工程指示 / 要求簡箋(E.I.)

工程指示編號：EI / 3137 / 21 修改版次：F

工程編號：J851 工程名稱：青衣明翹匯

工程項目：平台 Window Wall - 鋁料加工圖 (WW1-WW3 位置)

名稱	型材加工圖	制圖	黃漢卿	2021.2.22	修改		
材料	X85611	復核			日期		
顏色	UCT534193SC-3 深灰色	批准			圖號	J851-WW-H13

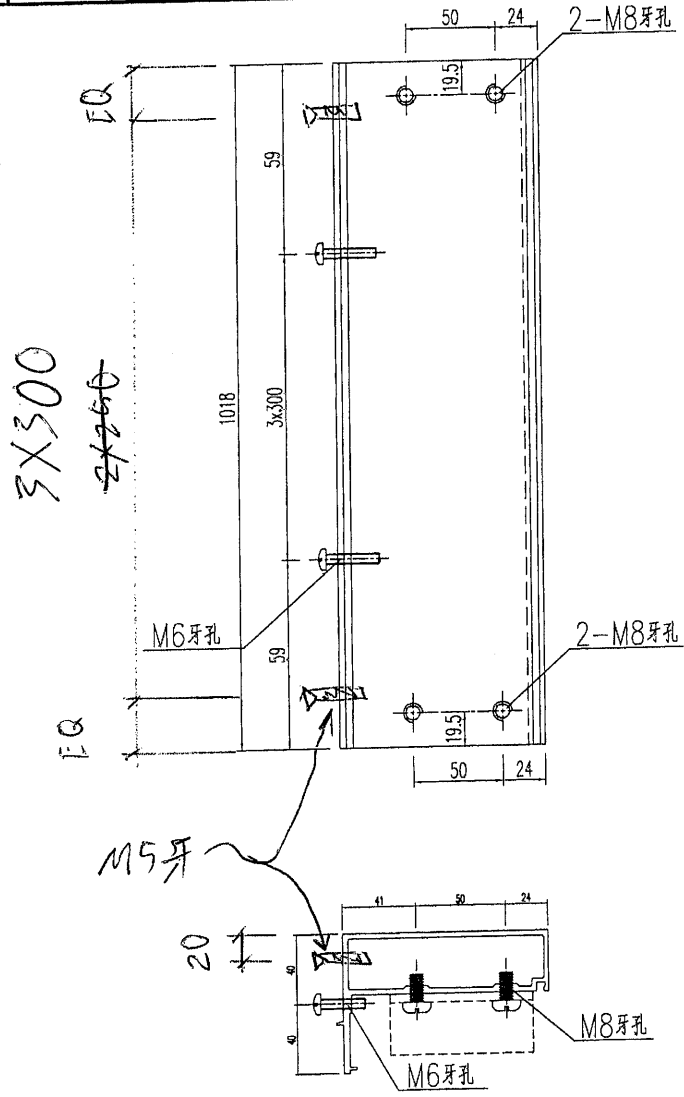
請按附件修改圖紙加工。修改兩頁加工圖 (J851-WW-H13 和 Z220-L1)
另外兩張刀口示意方向 (J851-WW-BY1 和 J851-WW-BY1a)

名稱	型材加工圖	制圖	黃漢卿	2021.2.22	修改		
材料	X85938+90x3mm鋸	復核			日期		
顏色	見表	批准			圖號	J851-WW-BY1

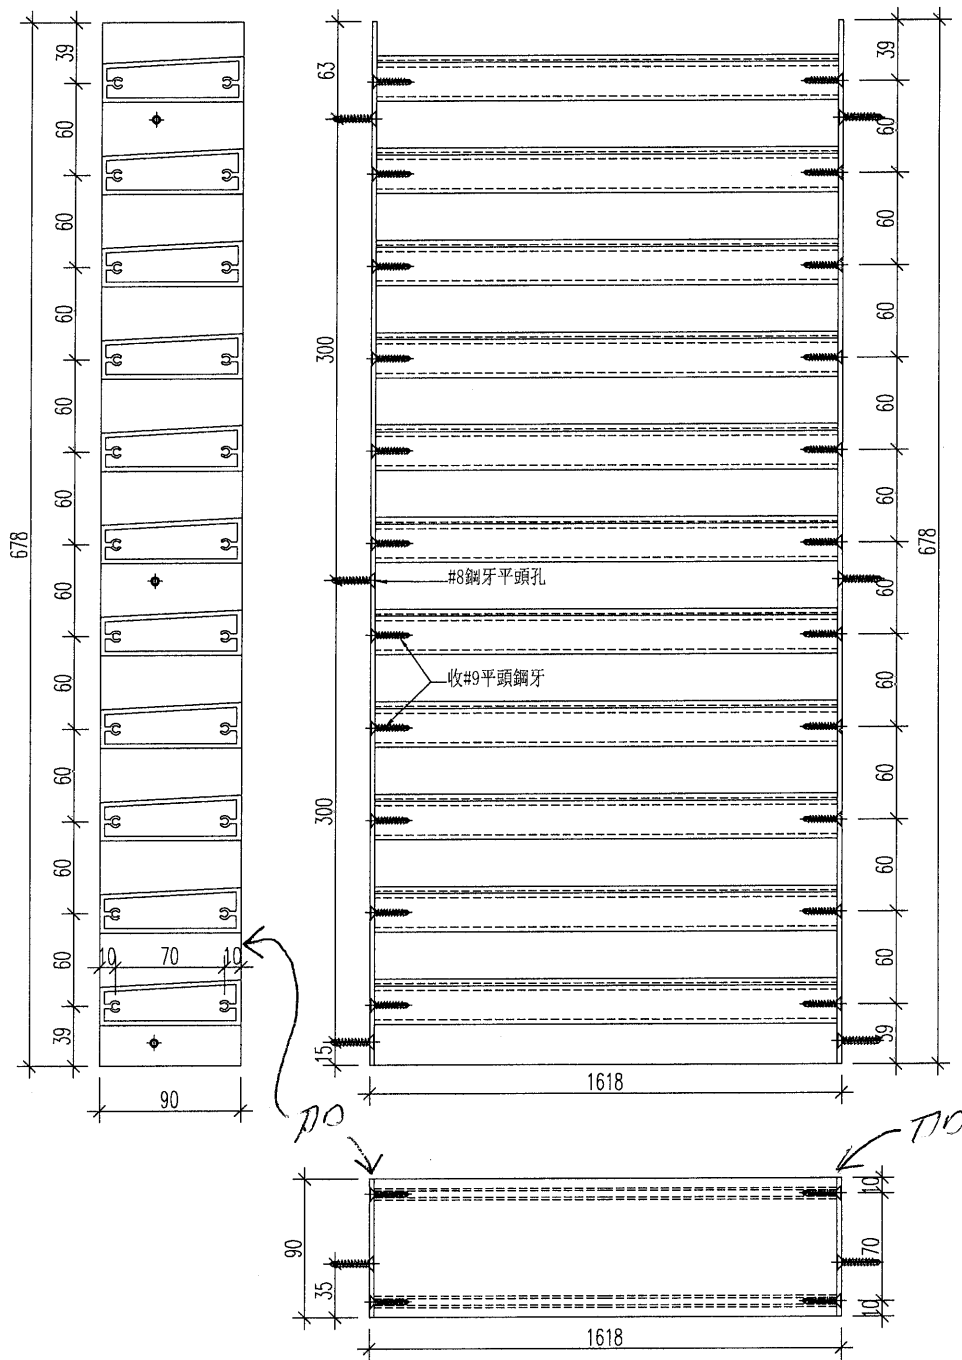
注意：鋸如有刀口請跟上圖方向，適用於圖号

J851-WW-BY1至J851-WW-BY9

名稱	型材加工圖	制圖	黃漢卿	2021.2.22	修改		
材料	X85939+42x3mm鋁	復核			日期		
顏色	見表	批准			圖號	J851-WW-BY1a

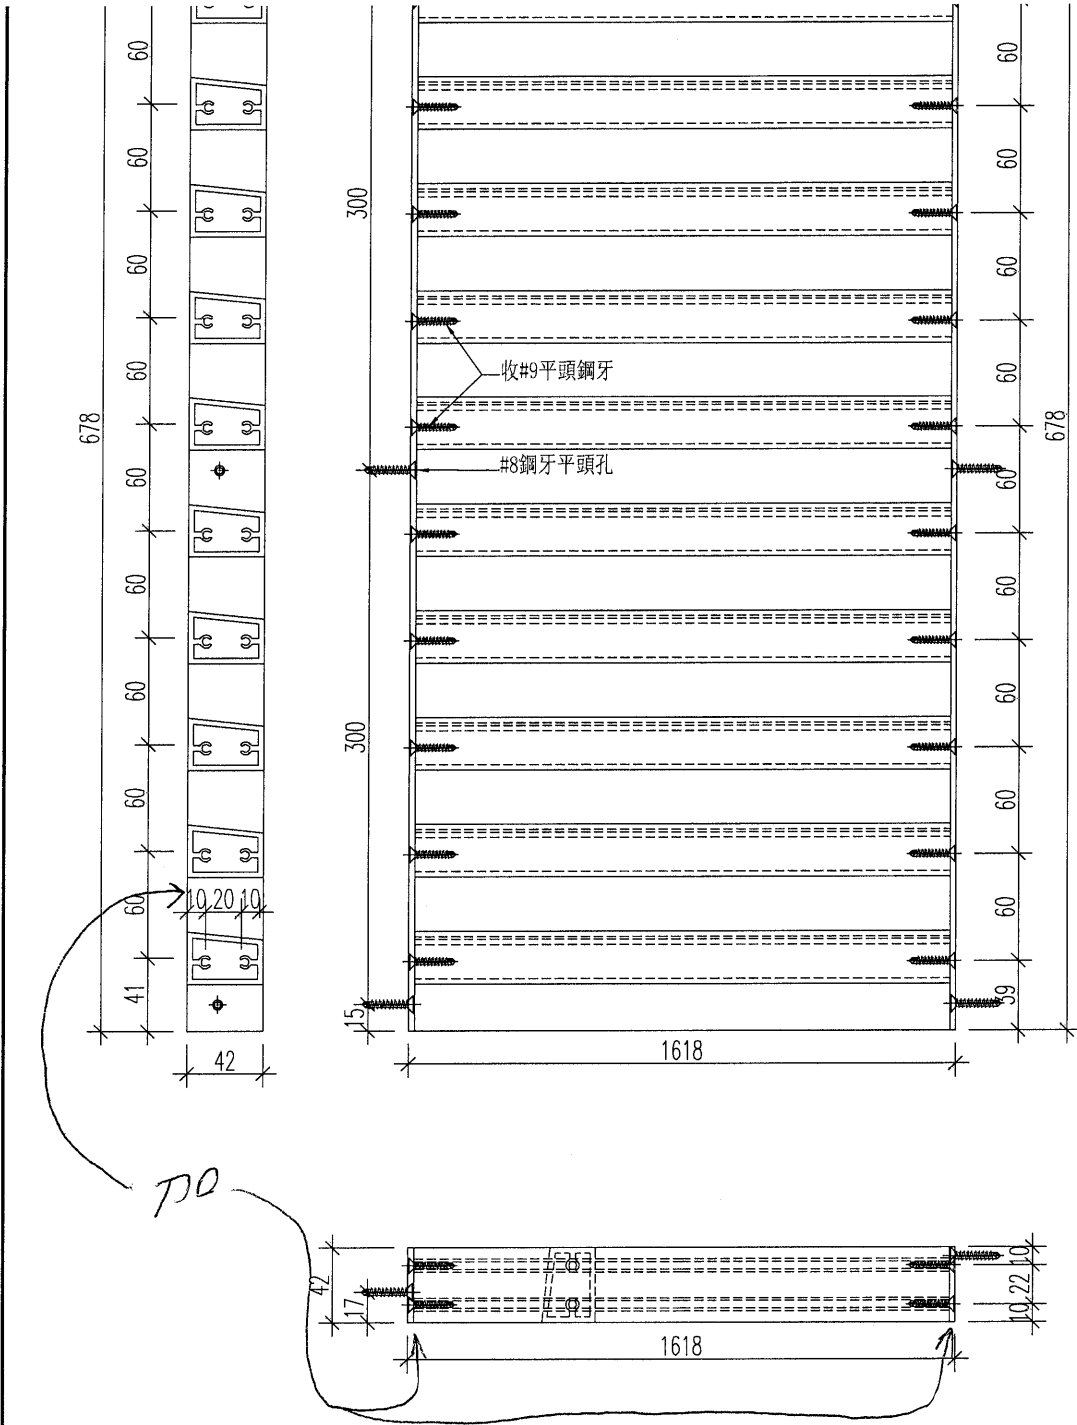
注意鋁巴如有70請跟上圖方向適用於圖号

J851-WW-BY1a 至 J851-WW-BY9a
